Réponses aux questions (DQ11, n^{os} 23 à 28)

Figure 1 : Ligne Mauricie Lanaudivere à la hauteur des quartiers résidentiels

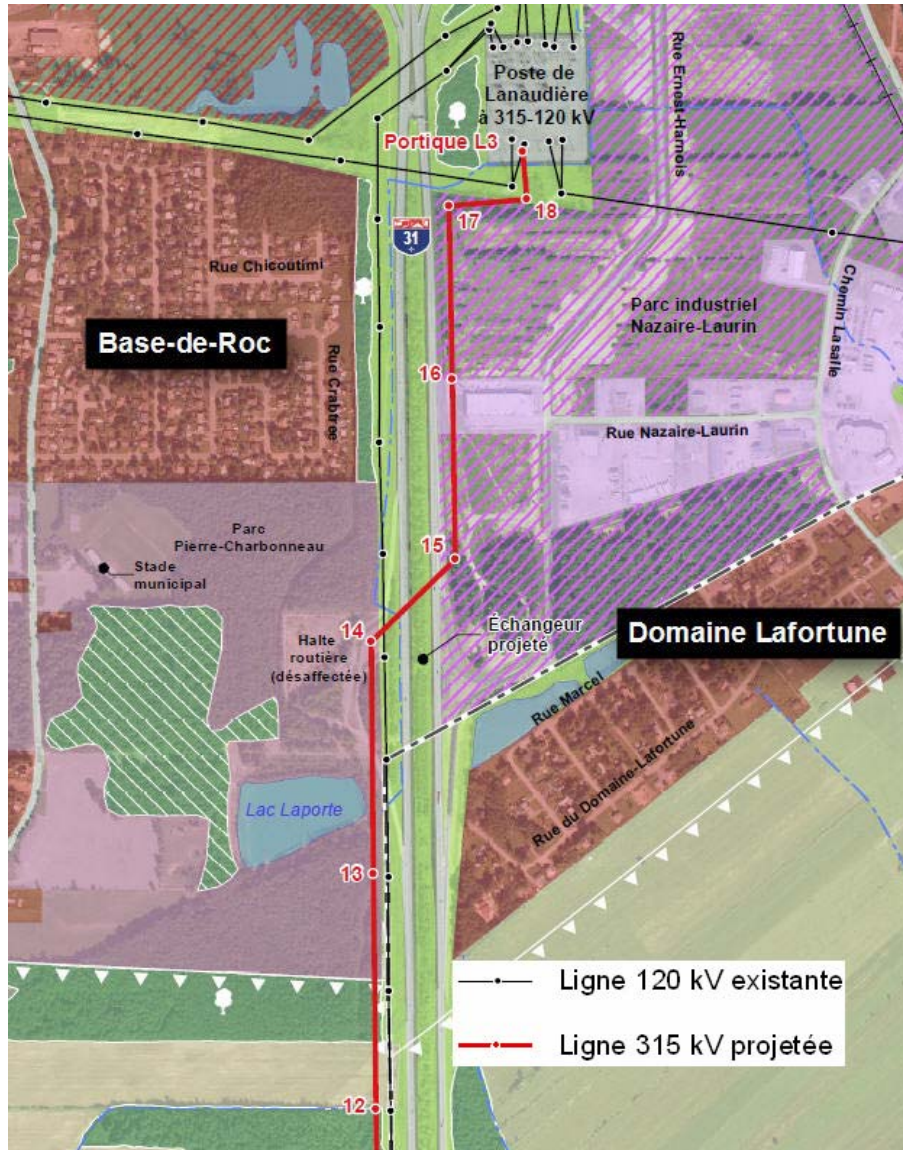
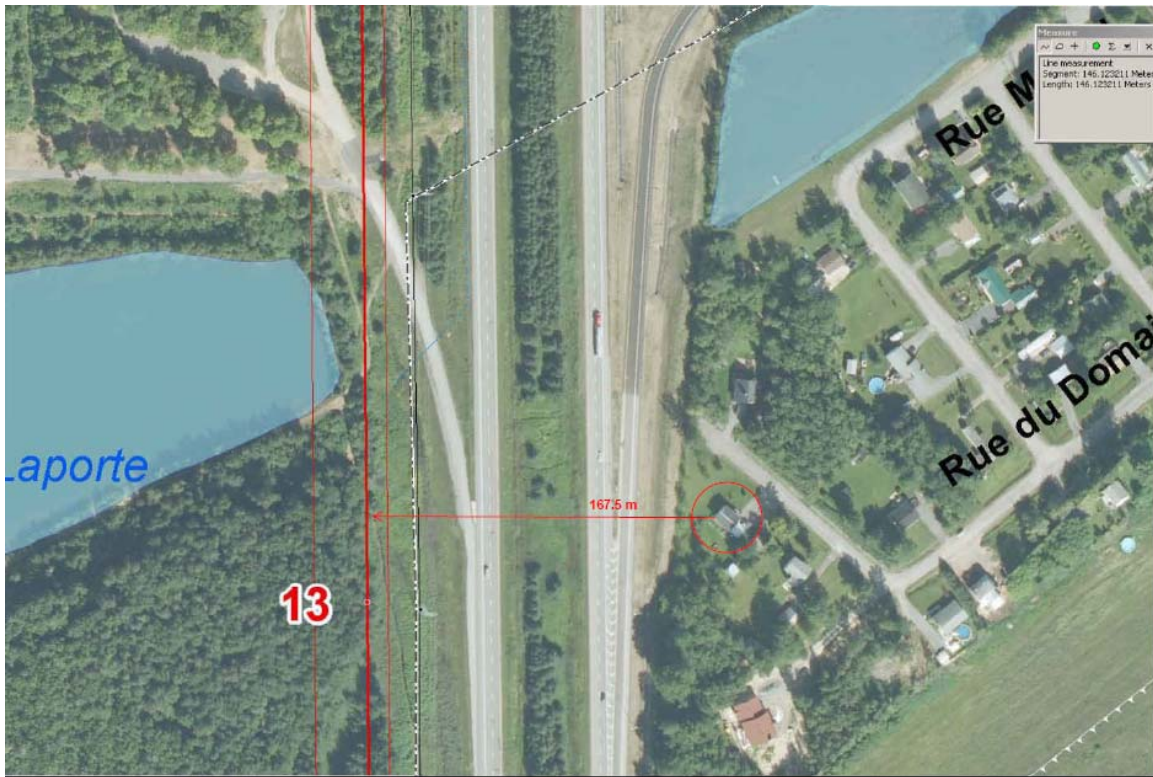
Le promoteur estime que les résidants du quartier Base de Roc n'entendraient pas le bruit de la ligne Mauricie-Lanaudière projetée (DT1, p. 24). Veuillez estimer le bruit émis par la ligne projetée aux limites du quartier résidentiel le plus rapproché de l'emprise.

La figure 1 ci-jointe, illustre le tracé de la ligne à la hauteur des deux quartiers résidentiels

Le tracé retenu pour la nouvelle ligne Mauricie-Lanaudière offre l'avantage d'être positionné le plus loin possible des quartiers résidentiels de Base de Roc à Joliette et du Domaine Lafortune à Saint-Thomas.

Ainsi en ce qui a trait au quartier Base de Roc, la ligne à 315 kV sera implantée de l'autre côté de l'autoroute 31. Il en sera de même pour le quartier Domaine Lafortune, puisque la future ligne traverserait l'autoroute 31 avant ce même quartier. Par conséquent, les deux quartiers sont à distance équivalentes de la future ligne à 315 kV.

La figure ci-bas illustre les maisons les plus proches de la ligne à 315 kV projetées. Elles se situent dans la portion ouest du Domaine-Lafortune qui est lui-même à l'est de l'autoroute 31. La maison la plus près de la ligne à 315 kV est entourée sur le plan joint. Elle se situe à 167,5 m. Il y en a une autre plus au sud à une distance semblable mais un peu plus éloignée.

Le niveau de bruit de la ligne à 315 kV avec des conducteurs secs est évalué entre 15 à 25 dBA, et ce, dans 80% du temps à la limite de l'emprise. Sous les pires conditions (pluie, verglas, neige mouillée) ce qui représente environ 20% du temps, le bruit est évalué à 39 dBA à la limite de l'emprise (à environ 26 mètres du centre ligne). Or, comme la résidence la plus proche est à plus de 160

mètres de la ligne, les niveaux de bruit audible sont nettement inférieurs à cette valeur à cet endroit. Donc, tout comme pour les résidents du quartier résidentiel Base de Roc, ceux habitant dans le quartier Domaine Lafortune n'entendront pas le bruit de la nouvelle ligne à 315 kV. En conséquence, le niveau de bruit audible à la résidence qui est situé à plus de 160 mètres de la future ligne à 315 kV est de beaucoup inférieur à 39 dBA sous les pires conditions et à moins de 25 dBA dans 80% du temps.
